Les Dynamos

Objet : Contribution à la concertation publique sur l'aménagement de la RD559 entre Fontsaïnte et le Var sur la commune de La Ciotat

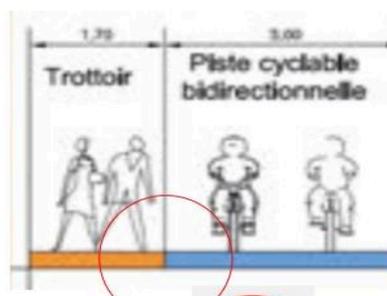
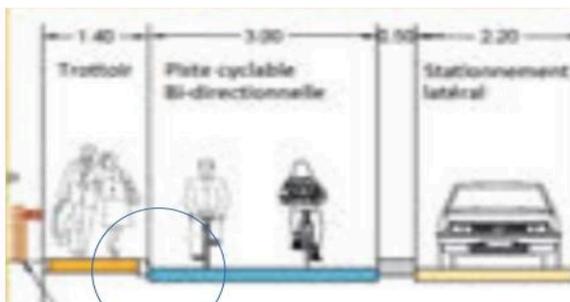
Nous déconseillons, selon les recommandations du CEREMA, l'aménagement d'une voie verte sur la RD559 entre Fontainte et le Var (scénario n°2 : NON !), inappropriée au contexte en raison de l'absence de séparation physique avec le réseau routier, d'un grand nombre d'accès riverains et des croisements avec le réseau routier et des flux importants de piétons et cyclistes.

De plus, l'option Voie Verte a un inconvénient majeur : la mise en danger des piétons et des cyclistes du fait d'un conflit d'usage sur l'espace disponible et des différentiels de vitesse. Du fait de la présence de stationnement et de l'attrait du bord de mer, la fréquentation sera probablement très importante pendant la saison touristique, entraînant des conflits d'usage sur un espace partagé sur lequel les règles de priorité ne sont pas comprises ou pas appliquées.

Extrait fiche CEREMA N°36 : Les dispositifs anti-accès motorisés - Comment contrôler l’accès aux aménagements cyclables ?

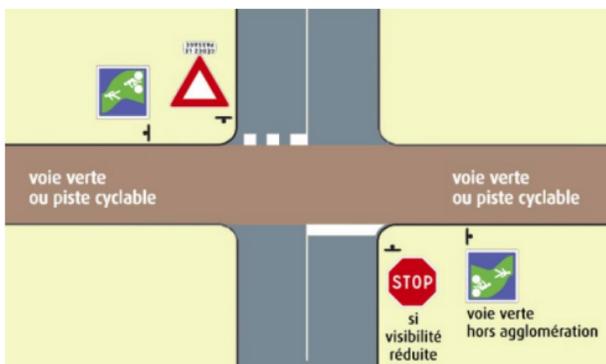
Quelle que soit la solution retenue (piste unidirectionnelle, piste bidirectionnelle ou voie verte), le CEREMA recommande (cf fiche CEREMA) de ne pas installer de dispositifs anti-accès motorisés avant une évaluation basée sur l’observation des pratiques.

Le choix des éventuels dispositifs anti-accès motorisés tels que potelets, barrières anti-vélo et autres obstacles contondants constituent soit un danger mortel pour les cyclistes (potelets rigides, poteaux non réfléchissants), soit une entrave empêchant le passage des vélos équipés de remorques, sacoches, vélo cargos tandems, tricycles etc.

Le risque lié au stationnement gênant occasionnel ou au passage éventuel de deux-roues motorisés est très inférieur au risque de blessures dues à ces équipements non conformes aux recommandations du Cerema. Plusieurs accidents mortels ont déjà eu lieu.

L’autorégulation, une signalisation claire et l’action de la police municipale en saison touristique devraient être des contrôles suffisants pour éviter l’envahissement des pistes cyclables par les véhicules motorisés. Si nécessaires, ces dispositifs anti accès motorisés conformes aux recommandations du Cerema pourraient être installés après une période d’observation des usages, tout en permettant à l’infrastructure de remplir son rôle : la circulation des cycles y compris les porte-bébés, sacoches, remorques, cargos etc.

Extrait fiche CEREMA N°40 :
Véloroutes et intersections
Quel régime de priorité ?

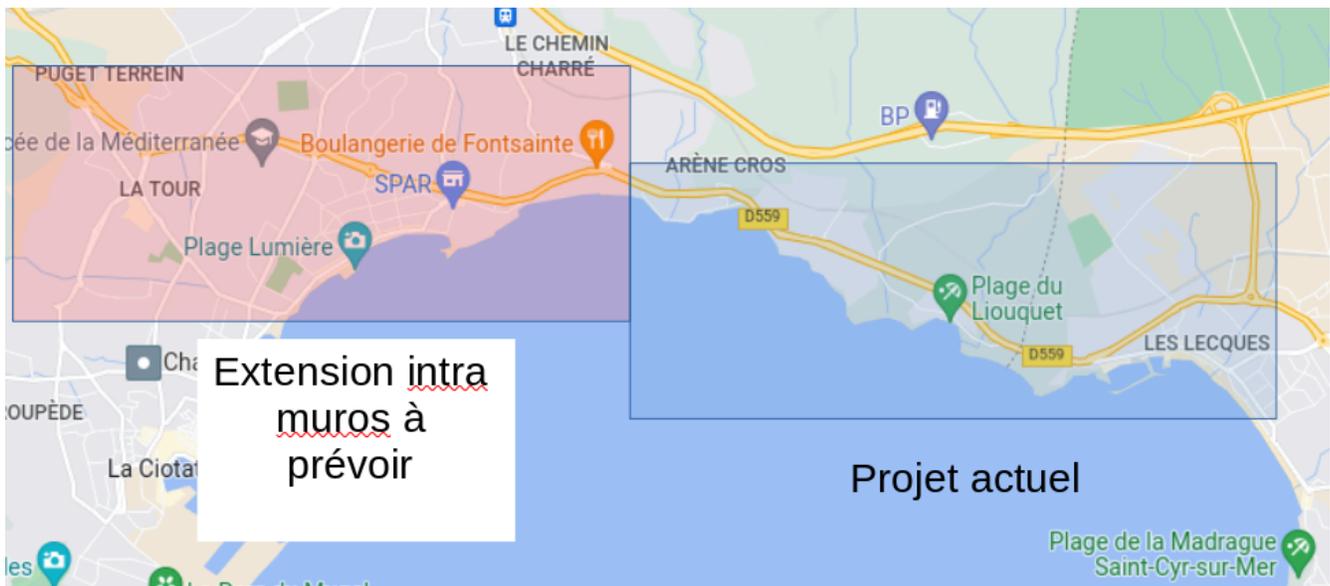
Quelle que soit la solution technique choisie, le principe général doit être de avant tout de donner la priorité aux piétons (notamment par des passages protégés), et aux cyclistes (par des « cédez le passage » pour les motorisés aux intersections et aux réinsertions sur les voies de circulation.

Il nous semble capital de prévoir des traversées protégées pour piétons et cyclistes au niveau des intersections principales : Chemin des Plaines Baronnes, Chemin de Saint Antoine, Chemin des Lavandes et au niveau des arrêts de bus.

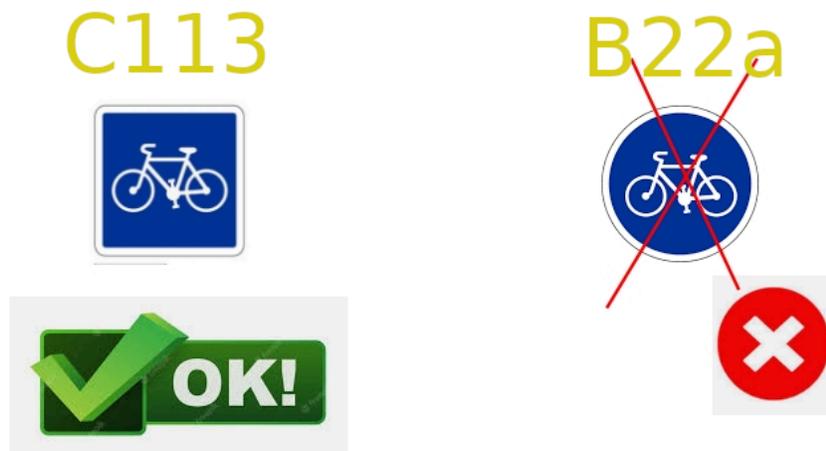
Une voie douce prolongeant la voie douce actuelle côté CIOTAT pourrait relier intégralement la Ciotat à Saint Cyr sur 8km en milieu rural entre les gares SNCF de La Ciotat et de Saint-Cyr. Il mériterait d'être développé en parallèle de l'aménagement cyclable et piéton de la RD559.

Cet itinéraire d'environ 8km, déjà existant à 90% nécessiterait un simple aménagement en voie verte de type chemin en matériau stabilisé, ainsi que la création de 3 portions : Gare de la Ciotat -> Baguier (190m), Baguier -> Arène Cros (430m), Plaines Baronnes -> St Cyr (180m)
